工程指示 / 要求簡箋(E.I.)

工程指示編號：EI / 3037 / 21                      修改版次：L  
 工程編號           ：J - 852                              工程名稱       ：亞皆老街中電  
 工程項目           ：趟門 大貨 (鋁料) (門玉) (T1, T2, T3) (標準層: 1-21/F) (完整加工圖+開料單)  
 收件人              ：生統                                  發件人        ： Erik Kong                                  日期：31/03/2021

號: 18	材料: 詳見材料圖表	表面處理: UC1806812AL-3	美特鋁質有限公司 MIDI Aluminium Fabricator Ltd.	工程名稱: 亞答街 / 層樓玉(2樓)
製圖: Ivan	日期: 2021.01.26	校核: --	圖號: W1/T2C 單層圖	圖號: W1/T2C
		修改: --		
		Rev: --

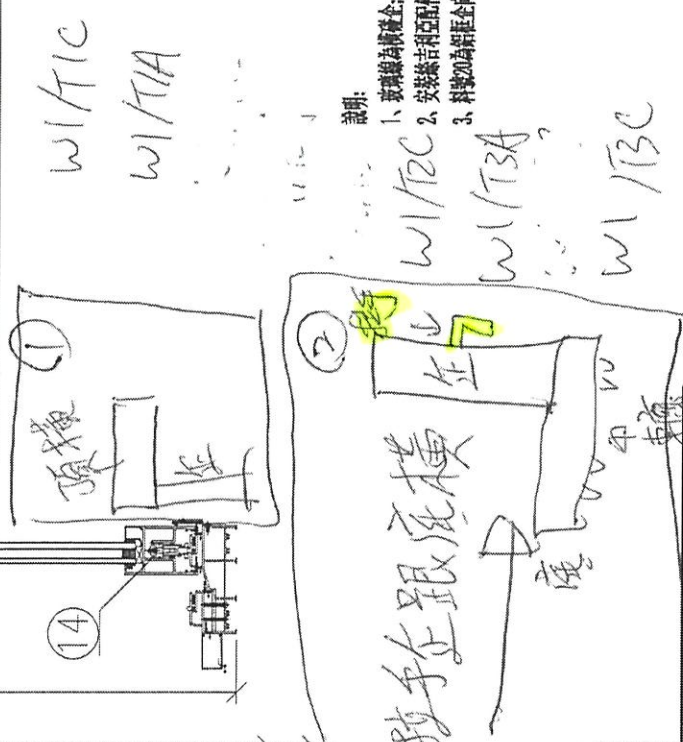
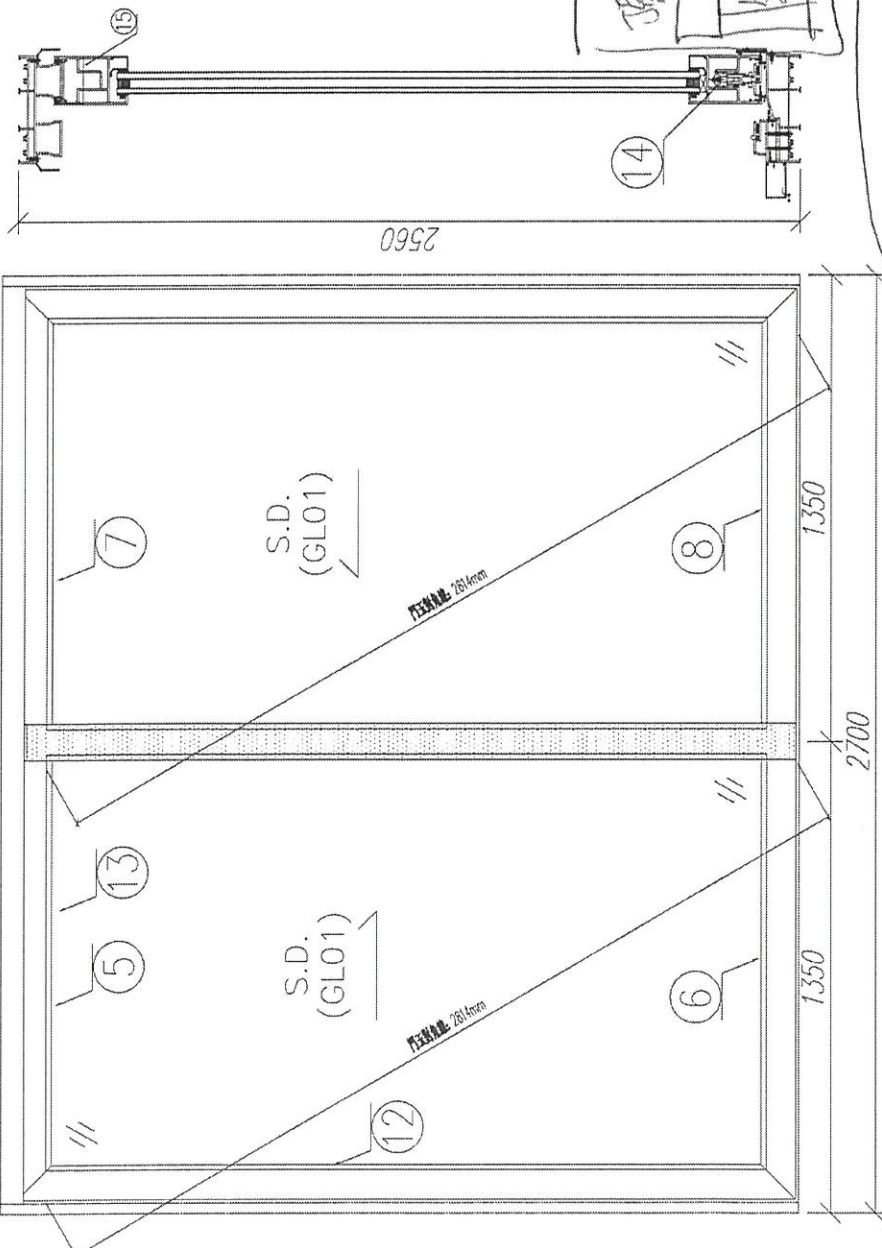
L版: J版次門玉款號有更改 W1/T1A/C, W1/T2C, W1/T3A/C 門玉請不要全組裝好. 請組L型, 拉手企跟底橫組裝. 請取消J版次. 謝謝
